学校法人 五島育英会 東京都市大学原子力研究所の  
原子炉に係る廃止措置計画変更認可申請書

東京都市大学原子力研究所の原子炉に係る廃止措置計画の変更  
変更の内容及び理由

廃止措置計画変更認可申請書 新旧対照表

図 4-1 放射化汚染物質の放射能濃度の評価方法のフロー

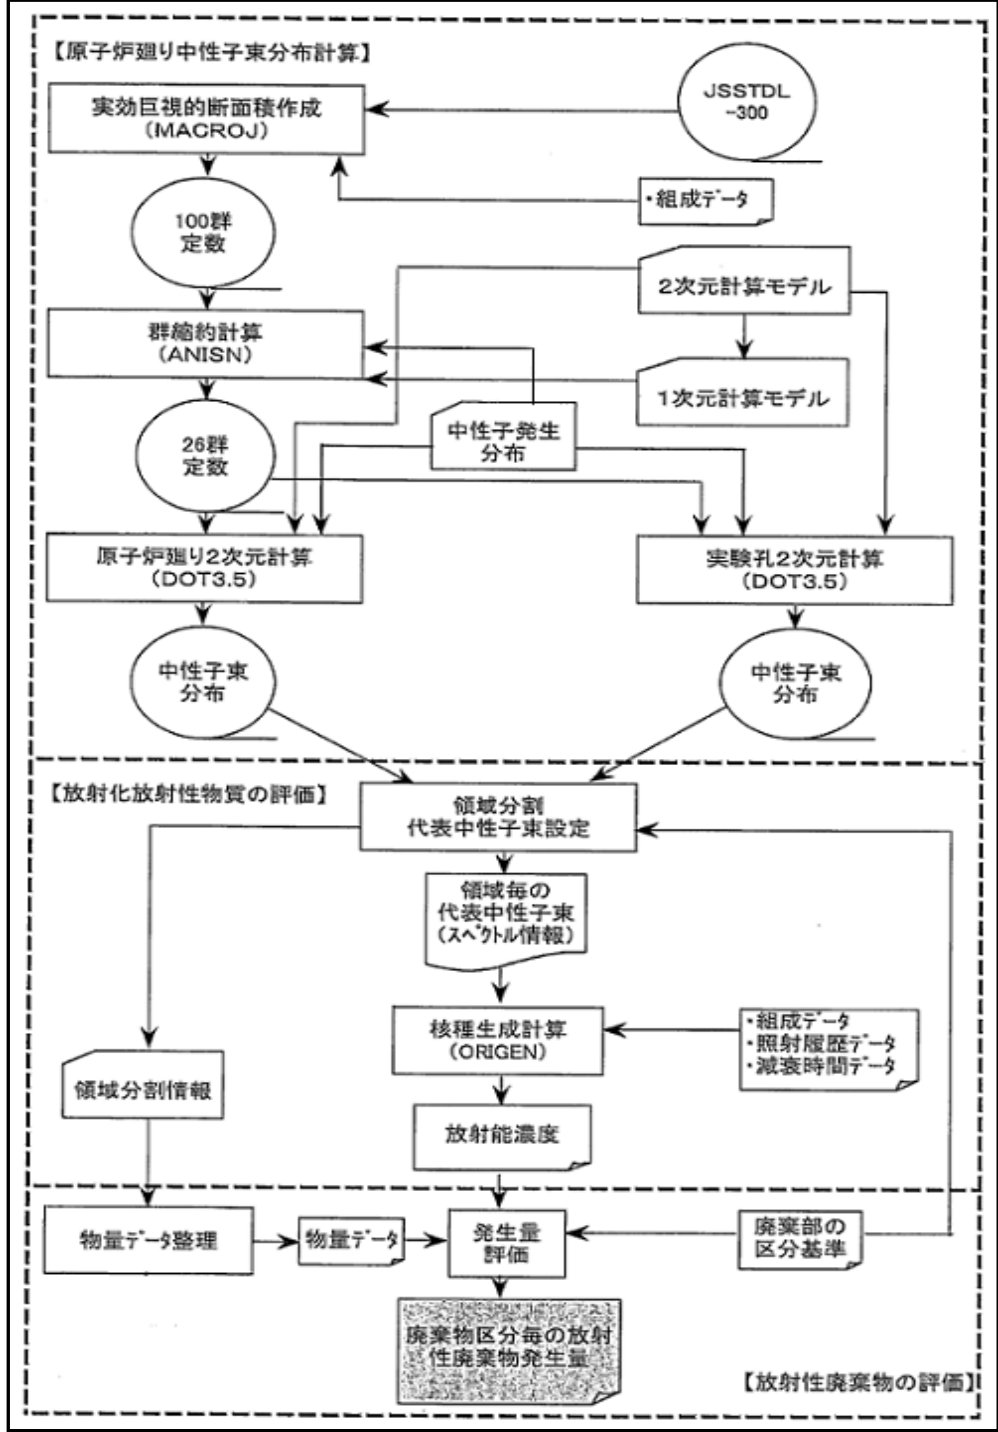
旧	新	変更の理由
	 <p>【原子炉廻り中性子束分布計算】</p> <p>JSSTD L-300 (組成データ) → 実効巨視的断面種作成 (MACROJ) → 100群定数 → 群縮約計算 (ANISN) → 26群定数 → 原子炉廻り2次元計算 (DOT3.5) → 中性子束分布</p> <p>組成データ → 2次元計算モデル → 1次元計算モデル → 中性子発生分布 → 原子炉廻り2次元計算 (DOT3.5) → 中性子束分布</p> <p>【放射化放射性物質の評価】</p> <p>中性子束分布 → 領域分割 代表中性子束設定 → 領域毎の代表中性子束 (スペクトル情報) → 核種生成計算 (ORIGEN) (組成データ, 照射履歴データ, 減衰時間データ) → 放射能濃度</p> <p>【放射性廃棄物の評価】</p> <p>放射能濃度 → 発生量評価 (廃棄部の区分基準) → 放射性廃棄物発生量</p> <p>領域分割情報 → 物量データ整理 → 物量データ → 発生量評価</p>	<p>図の追加</p>
